From 5.1, 2, e 5.1, 2, e@hhnk.nl>
Subject **RE: Ontvangstbevestiging van uw zaak met DSO-nr.: 2024092501021 (verzoek aanvullende gegevens)**
To 5.1, 2, e <5.1, 2, e @amsterdam.nl>
Cc 5.1, 2, e <5.1, 2, e @amsterdam.nl>
Date March 11, 2025 at 12:30:45 PM CET

Op 25 september 2024 hebben wij van u een aanvraag ontvangen voor het uitvoeren van diverse werkzaamheden op de primaire waterkering aan de Sixhaven in Amsterdam. Deze aanvraag is bij ons geregistreerd onder zaaknummer 2024092501021. Wij hebben nog geen voldoende gegevens om de vergunning te verlenen. Er zit slechts één tekening bij de aanvraag. Om de impact op de waterkering te beoordelen hebben we verduidelijkende tekeningen nodig.

De locatie van de twee dwarsprofielen (zie de roze gekleurde haakse lijnen)

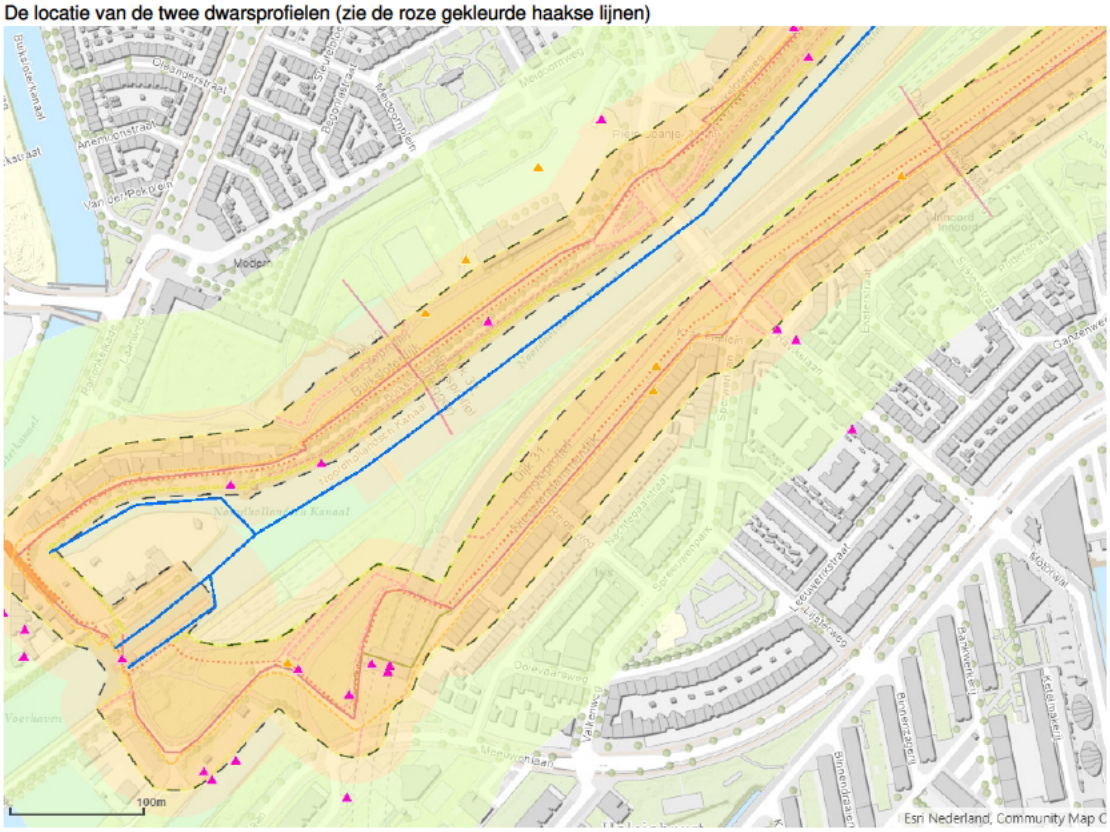
Voor de dwarsprofielen:
In principe geldt het volgende: de bomen, inclusief wortelpakket/ontgrondingskuil (verschilt per boom), mogen niet in het profiel van vrije ruimte (PVVR) zitten. Nabij Sixhaven hebben wij 2 dwarsprofielen beschikbaar (zie bijlage dijk 31 is Nieuwendammerdijk en dijk 32 is Buiksloterdijk). Op basis hiervan en metingen op locatie kan er een dwarsprofiel met PVVR worden getekend. Je kunt zien dat er slechts een beperkte overhoogte zit tussen PVVR (groene lijn) en maaiveld (rode lijn).

1. Beplanting (inclusief de ontgrondingkuil) mag het profiel van vrije ruimte niet doorsnijden.

2. Indien het fysiek aanwezige profiel groter is dan het profiel van vrije ruimte dan moet beplanting worden aangebracht boven het fysiek aanwezige maaiveld, met uitzondering van het wortelpakket (met een gebruikelijke ontgrondingkuil van maximaal 1,00 m).

3. Buitendijks wordt beplanting alleen toegelaten als het aanwezige voorland zich 1,00 m boven het maatgevend hoogwater (MHW) bevindt.

4. Beplanting (inclusief ontgrondingkuil) mag niet in de kruin of het (toekomstige) talud van het waterstaatswerk worden aangebracht. Daarnaast moet beplanting op minimaal 5,00 m uit de (teen)lijn van het (toekomstig) binnen- en/of buitentalud worden aangebracht.
